改善箇所説明図

基準不適合発生箇所

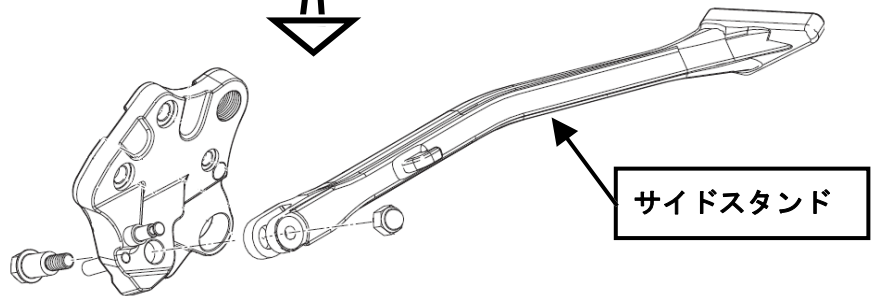
サイドスタンドにおいて、鑄造工程の不具合により強度が足りないものがあり、使用時に取付部が破損し、車両が転倒するおそれがある。

全車両、サイドスタンドを良品と交換する。

識別：車台番号横に白色のペイントをする。
